## - Projet éolien de Vélye -

# Annexe 4 : Avis des organismes et administrations contactés

### Situation géographique du projet

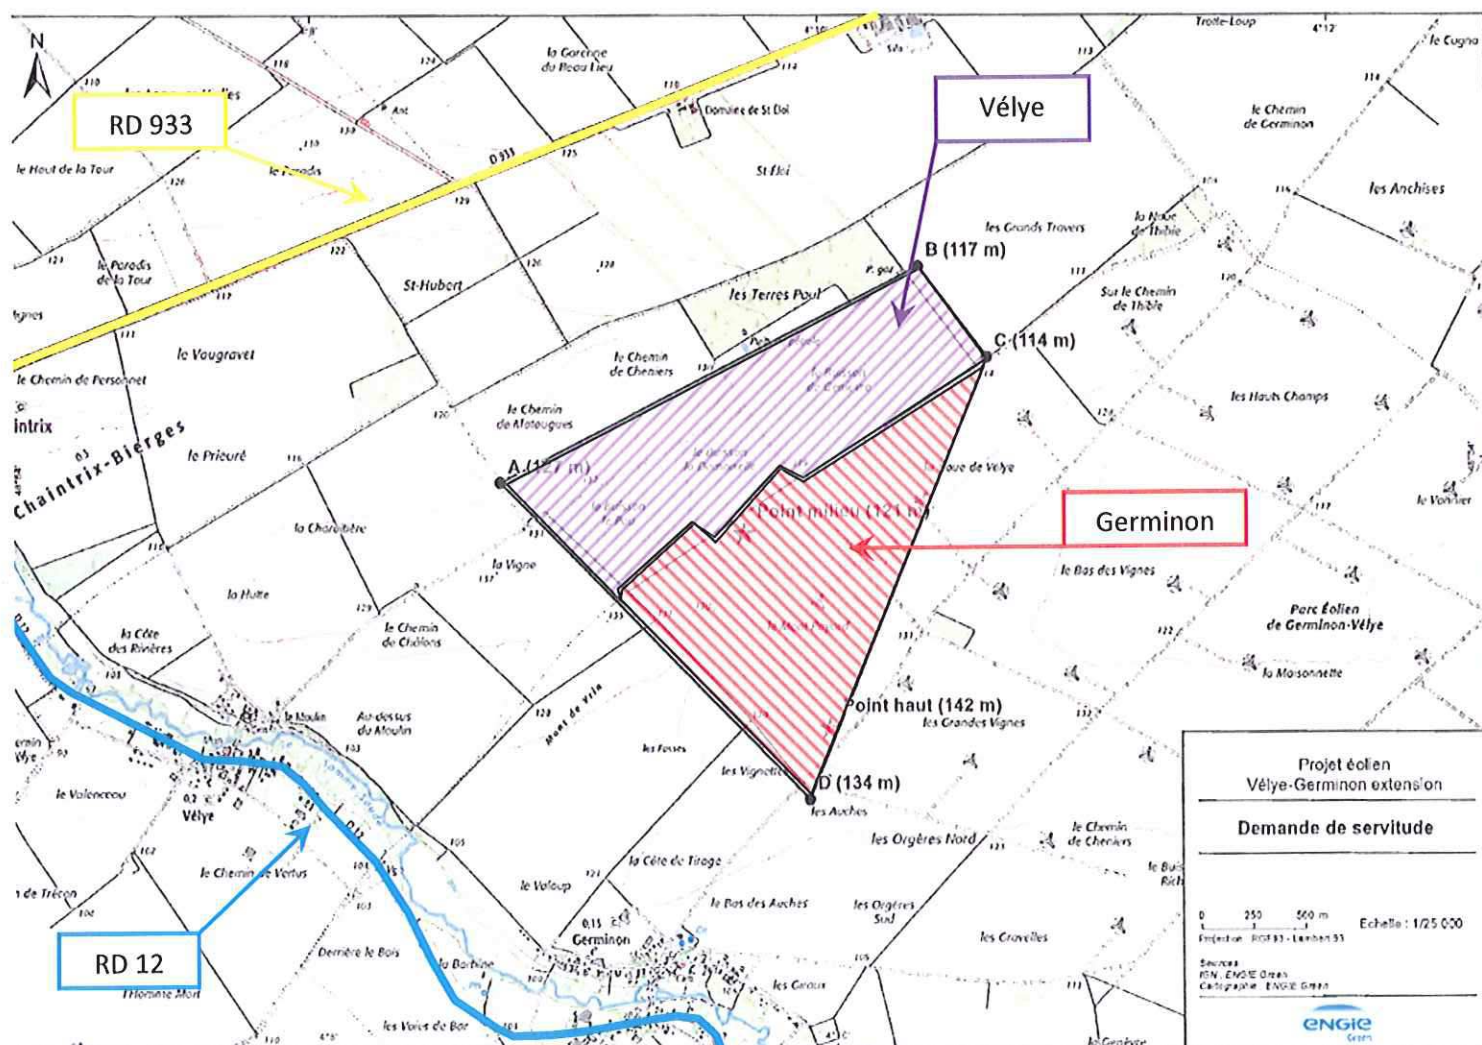
Le projet de parc éolien ne semble pas impacter le domaine départemental (RD 12, trafic compris entre 500 et 1000 v/j et RD 933, trafic compris entre 2500 et 5000 v/j). Toutefois, il conviendra, pour information, de se référer au "Règlement général sur la conservation et la surveillance des routes départementales" en vigueur, et en particulier à l'annexe 3 de ce règlement

La Route départementale 933 est classée route à grande circulation (R.G.C)

Les accès depuis les routes départementales 12 et 933 devront faire l'objet d'une permission de voirie auprès de la Circonscription centre-ouest des Infrastructures et du Patrimoine,(C.I.P) 2, Rue des Loriots 51130 Vertus

P2018 008303 - GERMINONVELYE

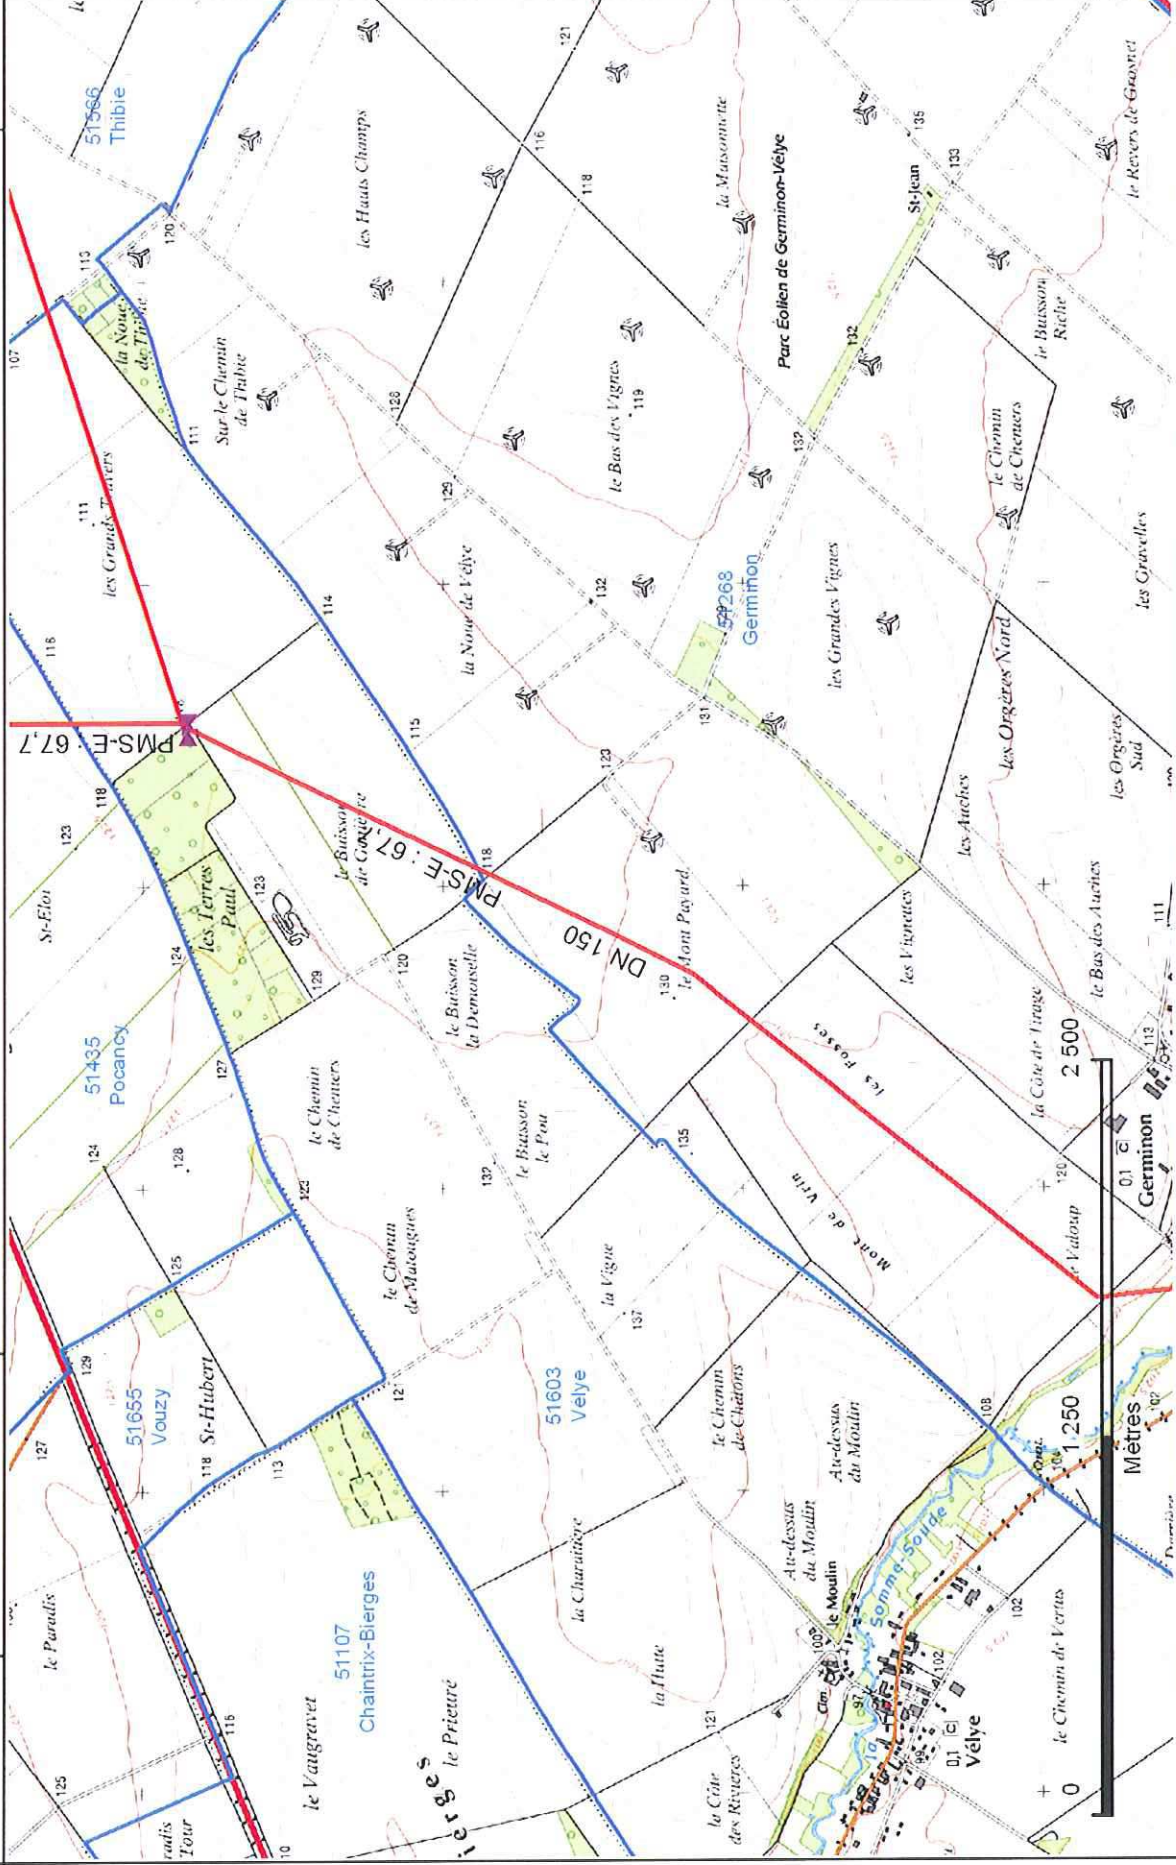
Nous confirmons la proximité de nos ouvrages de transport de gaz naturel haute pression :

**De ce fait, en ce qui concerne l'implantation de parc éolien au regard des ouvrages de transport de gaz naturel existants, la distance minimale à respecter entre nos ouvrages et une éolienne doit être supérieure ou égale à 2 fois la hauteur totale de l'aérogénérateur (longueur d'une pale ajoutée à la hauteur de la tour).**

**Les éoliennes E31, E33, E34, E36 et E38 respectent cette distance minimale, nous n'avons pas d'observation à émettre sur le projet d'implantation de ces éoliennes.**

**L'implantation des éoliennes E35 et E37 ne respectent pas cette distance minimale et nécessite une étude de compatibilité.**

**De plus, l'éolienne E32 est implantée à limite d'une fois sa hauteur le résultat de l'étude de compatibilité sera défavorable.**

Afin d'effectuer cette étude de compatibilité, nous avons besoin des caractéristiques techniques manquantes des futures éoliennes à savoir :

- Masse de la tour de l'éolienne (en tonnes)
- Masse totale du rotor, de la nacelle, (en tonnes)
